**Modulo per la presentazione delle osservazioni per i piani/programmi/progetti sottoposti a  
procedimenti di valutazione ambientale di competenza statale**

**ID: Codice procedura (ID\_VIP/ID\_MATTM) 10066**

Progetto per la realizzazione di un impianto per la produzione di energia mediante lo sfruttamento del vento nel territorio comunale di Tuscania e Viterbo (VT). Potenza nominale 129,6 MW. Codice pratica MYTERNA n. 202300259

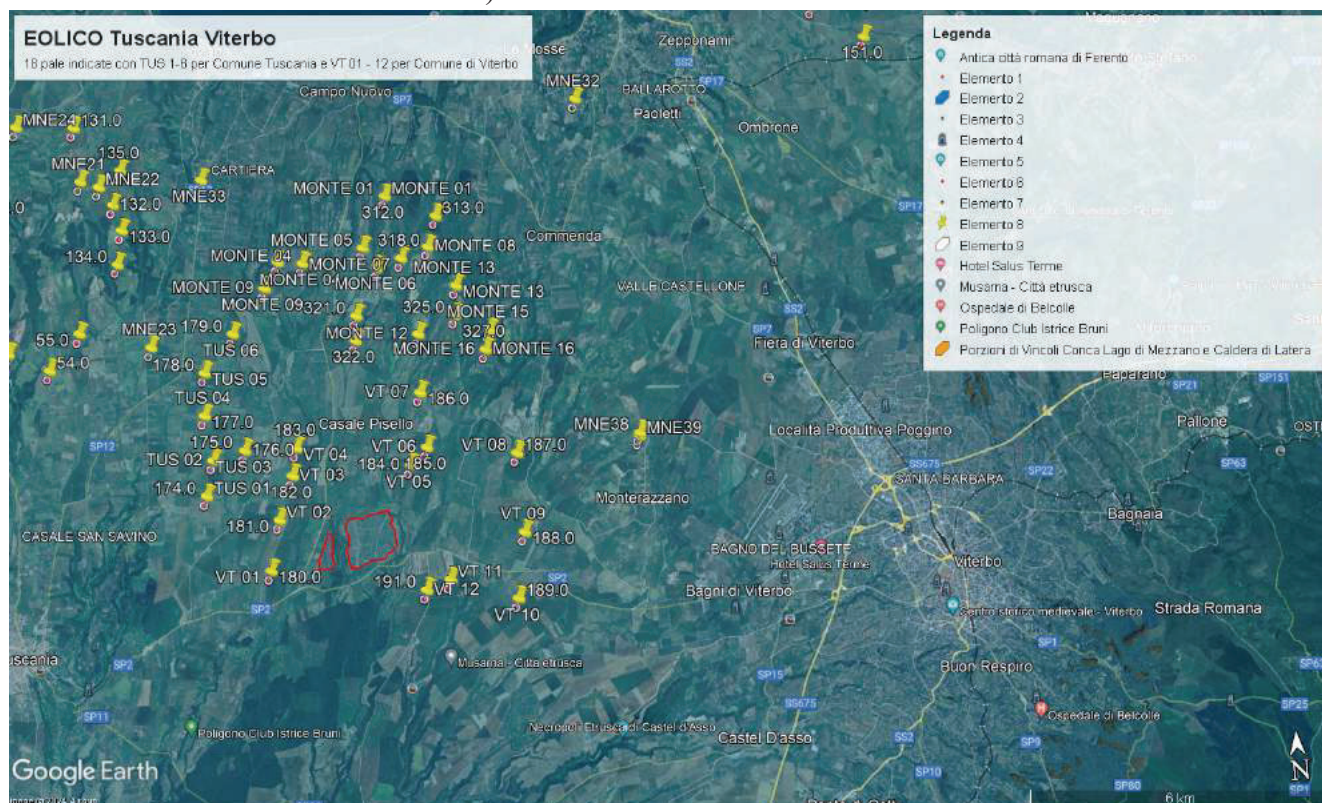
Come si vedrà più avanti la saturazione della Tuscia è testimoniata anche dai dati sulle istanze di connessione alla rete dell'alta tensione pubblicati da Terna sul suo sito e dall'allegato n.3 "denominato "Cumulo Impianti FER".

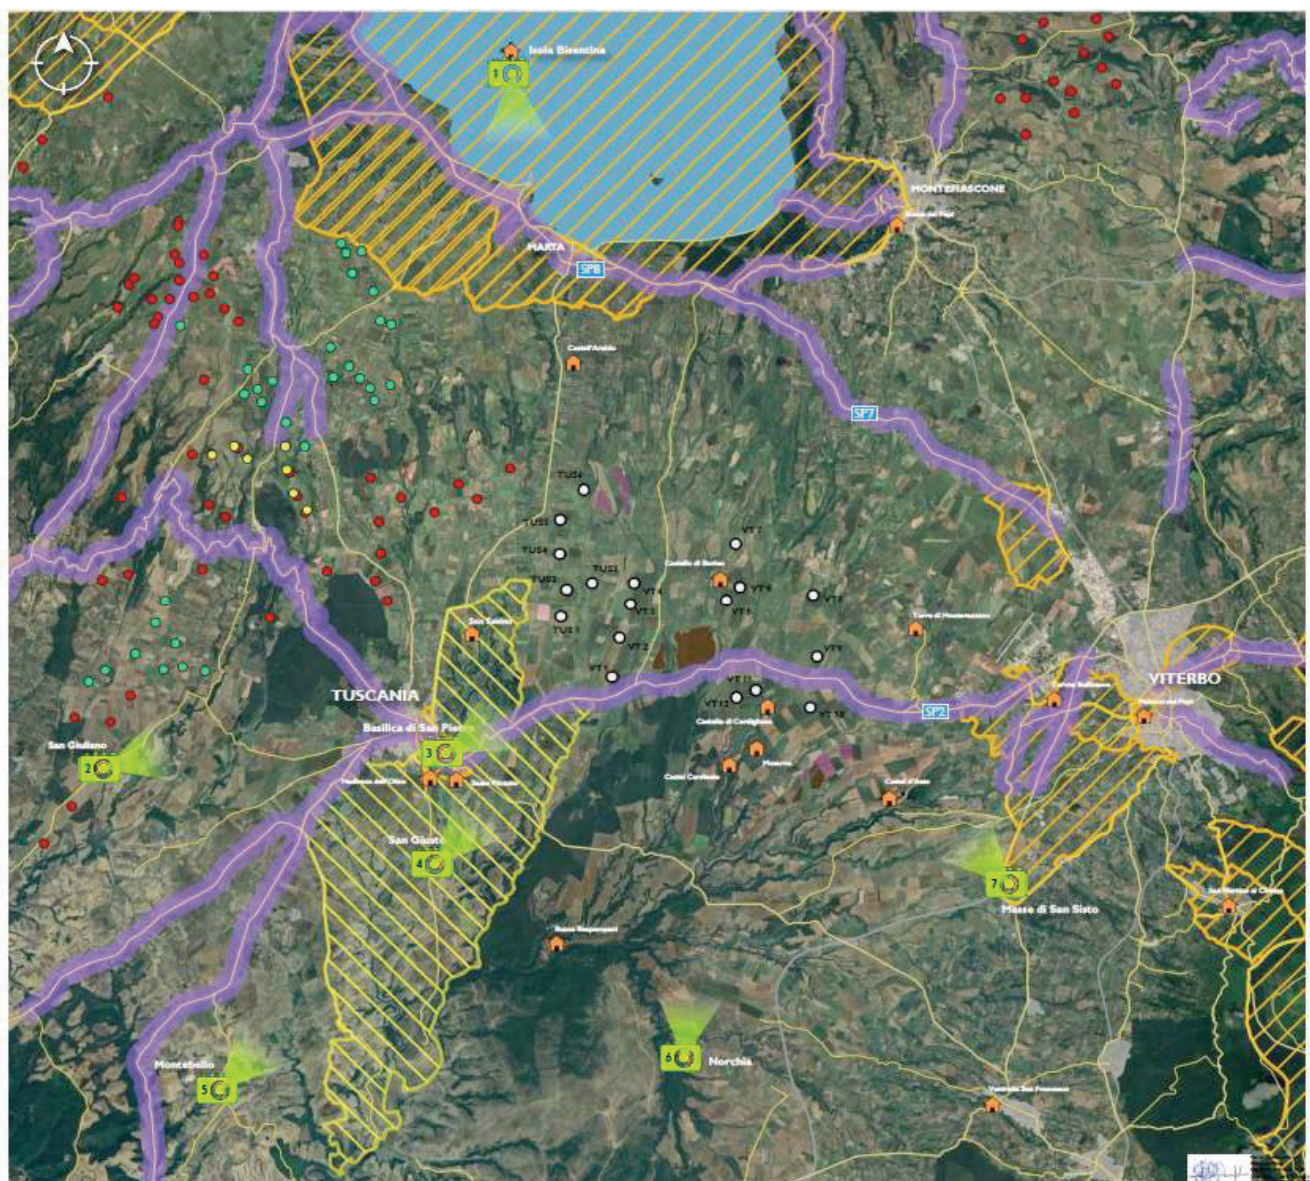
Per queste ragioni esso presenta delle incompatibilità con vari sistemi di paesaggio presenti nella zona, e in particolare con il paesaggio agrario di valore che interessa buona parte del territorio in cui

si inserirebbe l'impianto con gli aerogeneratori e il paesaggio di particolare valore dove insisterebbero le opere pertinenti dell'impianto. Inoltre come vedremo la zona in cui si inserirebbe l'impianto è in parte vincolata ai sensi dell'art. 136 del CBC per il suo notevole pregio paesaggistico come dimostra anche la seguente mappa prodotta dalla proponente.

**Mappa del documento WON017\_ES\_9\_5\_2\_2.** La mappa mette in evidenza le zone paesaggistiche di notevole interesse pubblico ex art 136 del Lago di Bolsena e della città di Viterbo e la zona archeologica del Comune di Tuscania in mezzo alle quali si verrebbe a trovare l'impianto eolico industriale in cumulo con una sola parte di altri impianti FER.

(Quadro d’unione)

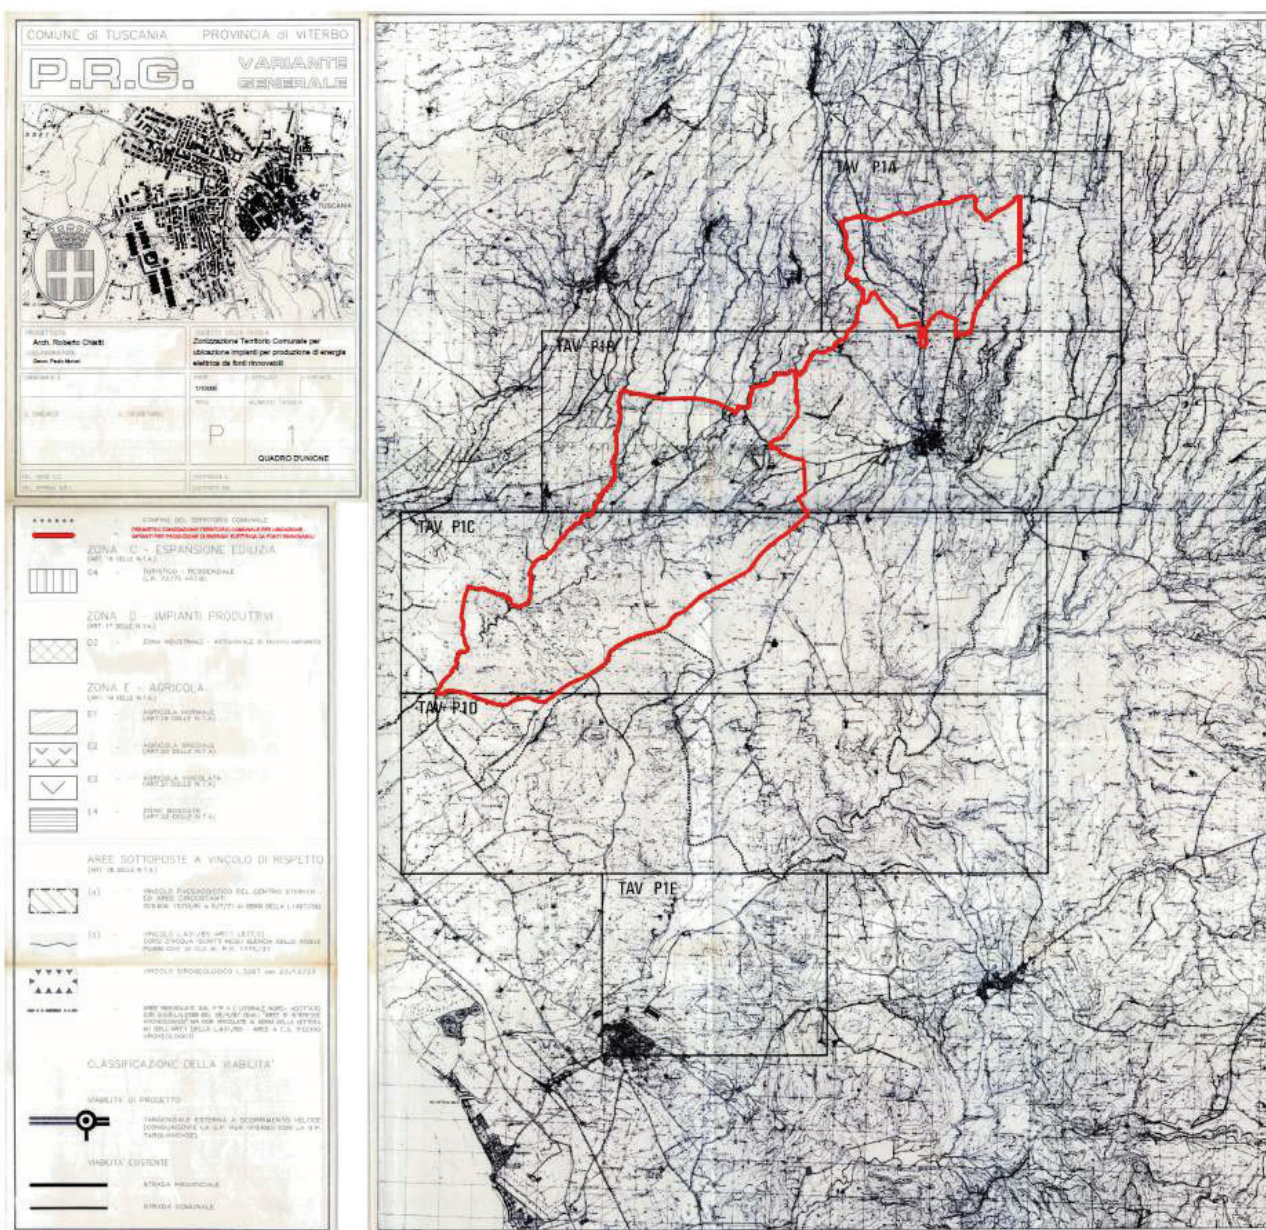
Il progetto eolico in oggetto **NON** ricade in aree **INDICATE IDONEE DALLA DELIBERA COMUNALE**, aree dove possono essere realizzati impianti per la produzione di energia elettrica da fonti rinnovabili. Dalla zonizzazione allegata in delibera si può rilevare con facile evidenza che la collocazione di n° 6 pale eoliche dell’impianto (denominate TUS1, TUS2, TUS3, TUS4, TUS5, TUS6) **ricade sul territorio comunale di Tuscania in area NON IDONEA secondo delibera.**

(VEDERE MAPPA di VARIANTE GENERALE AL PRG nella pagina seguente)

Figura 1. Stralcio carta "Natura 2000" dal sito del ministero Ambiente che illustra la parte della Rete Natura 2000. Le zone con linee in blu sono le ZPS che comprendono le ZSC (parti con linee rosse).  Simbolo dell'area in cui è ubicato l'impianto eolico industriale "Tuscania - Viterbo".

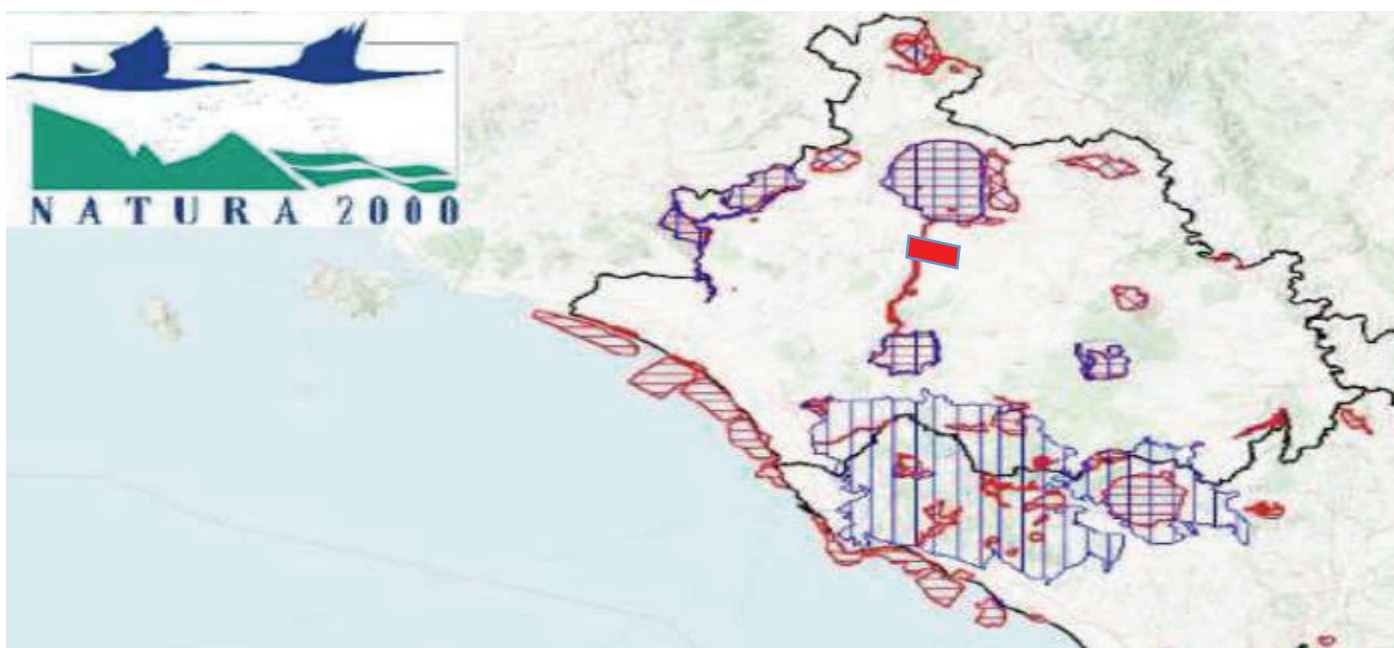
Nel caso dell'impianto eolico in oggetto l'area di intervento ancorchè formalmente esterna alla rete Natura 2000 viene a localizzarsi in diversi punti a distanze notevolmente ridotte rispetto a siti della Rete Natura 2000.

Appare contestabile l'affermazione nello studio ES.10.1 (Valutazione di Incidenza, pag. 35) Secondo cui l'intervento in oggetto non interferisce con aree vincolate in quanto gli aerogeneratori non rientrano in nessuna zona destinata a Sito d'Importanza Comunitaria (SIC), a Zone a Protezione Speciale (ZPS), ai sensi della Direttiva 79/409 CEE, e Important Bird Areas (IBA). Dalle planimetrie riportate nello studio appare infatti che un numero consistente degli aerogeneratori facenti parte dell'impianto si trovino a distanze veramente minime, addirittura poche centinaia di metri dalla ZSC IT6010020 - Fiume Marta, e comunque per le sue dimensioni ed estensione, il progetto viene a configurarsi come vera e propria barriera fra zone di protezione ed in particolare molto importanti per l'avifauna. L'assenza formale di core areas non significa infatti che non esista una rete di interrelazioni ecologiche tra queste zone e siti Natura 2000 più o meno vicine.
